Elektrische installaties op laagspanning en op zeer lage spanning (Boek 1 - KB 8/09/2019) - Algemene Directie Energie

📍 Plaats van het onderzoek: ROLLEBAAN 42 1640 SINT-GENESIUS-RODE België

📄 Aard onderzoek: Periodieke inspectie (Boek 1 6.5)

BESLUIT : NIET CONFORM

Bord 1

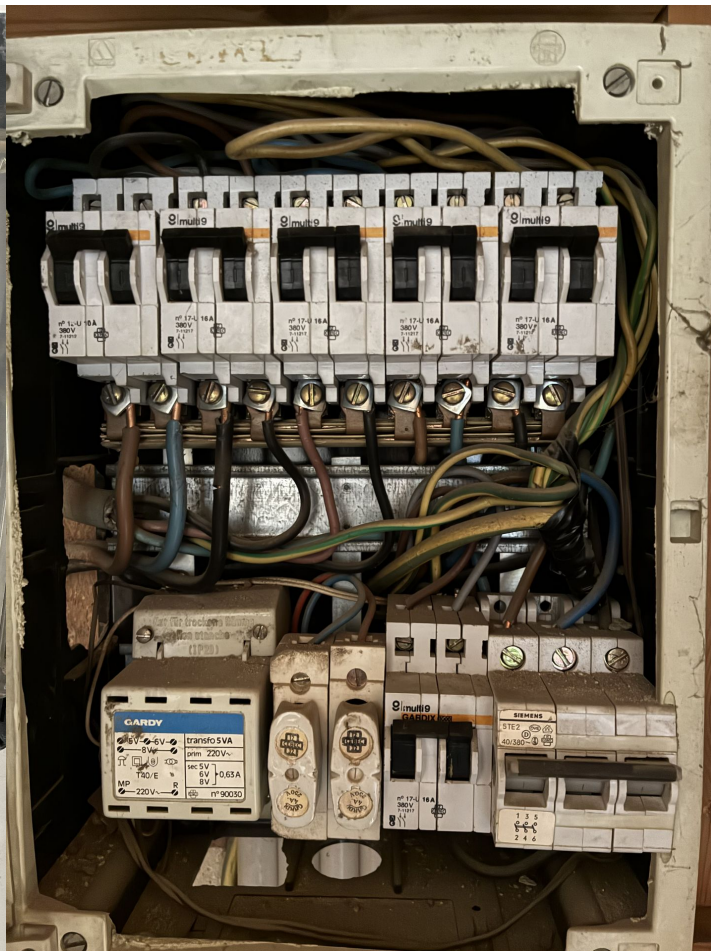
Het verdeel- en manoeuvreerpaneel moet worden vervangen; de mate van bescherming tegen elektrische schokken door direct contact is onvoldoende. (Boek 1, Onderafdeling 4.2.2.3. /5.3.5.1.)

De naakte en toegankelijke actieve delen in het verdeel- en manoeuvreerbord zijn onvoldoende beschermd. (Boek 1, Onderafdeling 4.2.2.3. /5.3.5.1.)

Het identificeren van verdeel- en manoeuvreertabellen door middel van individuele herkenningstabellen (duidelijk, goed Het unieke identificatienummer van de verdeel- en manoeuvreertafel ontbreekt. (Boek 1, Onderafdeling 3.1.3.3.)

De indicatie van de voedingsspanning op de verdeel- en manoeuvreerborden ontbreekt. (Boek 1, Onderafdeling 3.1.3.3.)

Het verdeel- en manoeuvreerbord kan niet worden geopend zonder mogelijk schade aan de omgeving (pleister, behang, ...). Interne bekabeling kan niet worden gecontroleerd. (Boek 1, Onderafdeling 5.3.5.1. (c))

Het verdeel- en manoeuvreerpaneel kan niet worden geopend vanwege de zekeringen en/of pinbrekers die alleen met moeite of helemaal niet kunnen worden verwijderd. Interne bekabeling kan niet worden gecontroleerd. (Boek 1, afdeling 5.3.5.1.)

In huislocaties moeten kalibratie-elementen zorgen voor de onverwisselbaarheid van zekeringstroomonderbrekers en/of kleine pinnenstroomonderbrekers, op voorwaarde dat de te beschermen elektrische leiding een doorsnede van minder dan 10 mm² heeft. (Boek 1, Subparagraaf 5.3.5.5.)

De aanduiding van het aardingsschema van de verdeel- en manoeuvreertafel ontbreekt. (Boek 1, Onderafdeling 3.1.3.3.)

De aanduiding van de vermoedelijke maximale kortsluitingsstroom op het niveau van de verdeel- en manoeuvreertafel ontbreekt. (Boek 1, Onderafdeling 3.1.3.3.)

De indicatie van het gebruik van de afstammingstechniek in de verdeel- en manoeuvreertabel ontbreekt. (Boek 1, Onderafdeling 3.1.3.3.)
